监 理 通 知 单

工程名称: 无锡隆达金属材料有限公司屋顶 4.4MW 分布式光伏发电项目

编号: ZHSUP-WXLD-SN06

事由: 关于现场施工事宜

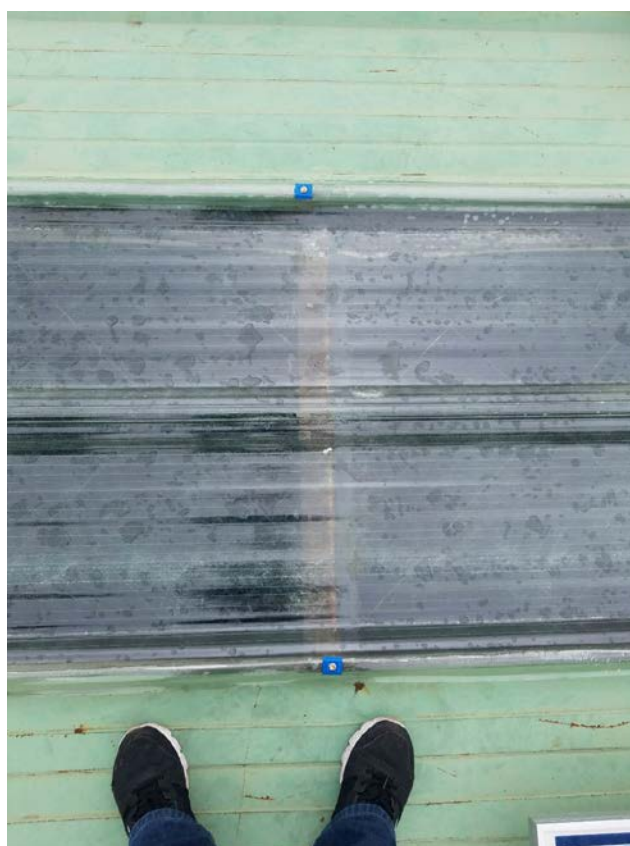
- 1、混凝土屋面组件安装现场与设计不符, 现场测量方阵末端组件外边缘距离立柱中心点距离 $>1100\text{mm}$, 设计为 550mm , 存在受力不合理产生形变现象;
- 2、混凝土屋面光伏支架立柱安装前后排未在同一条直线, 存在扭曲现象;
- 3、办公楼后混凝土屋面组件存在严重遮挡现象;
- 4、彩钢瓦屋面施工造成彩钢瓦损坏严重, 存在塌陷、折弯、断裂等现象, 因此下雨天造成车间严重渗漏, 并且存在严重安全隐患;
- 5、前期雪灾受损的彩钢瓦屋面因施工等原因造成屋面个别檩条产生新的折弯, 存在重大安全隐患。

屋面彩钢瓦踩踏造成损坏，人员行走可能踏空坠落

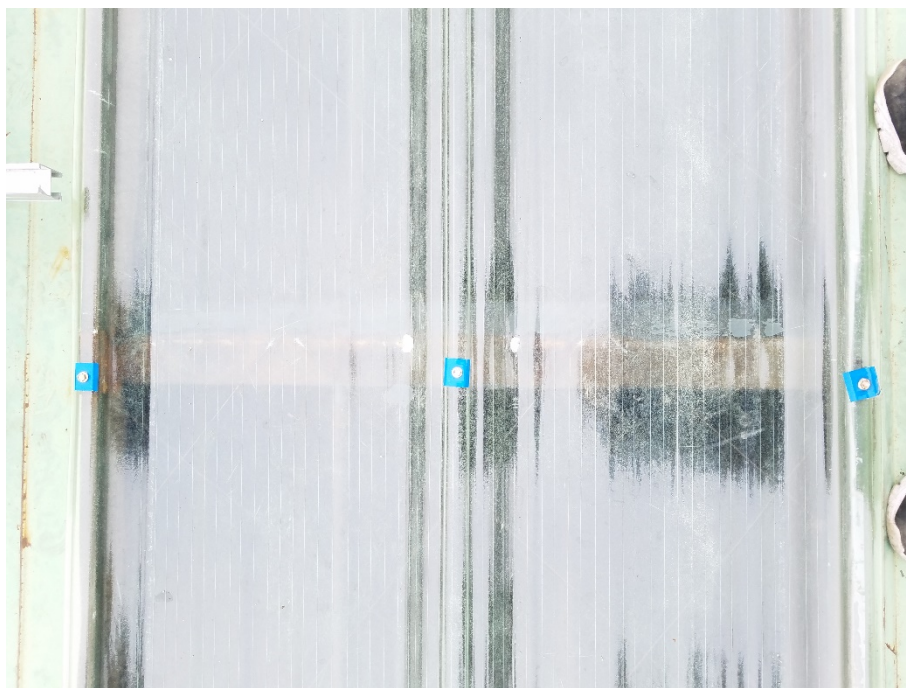
前期受损屋面檩条因施工弯曲变形现象加重
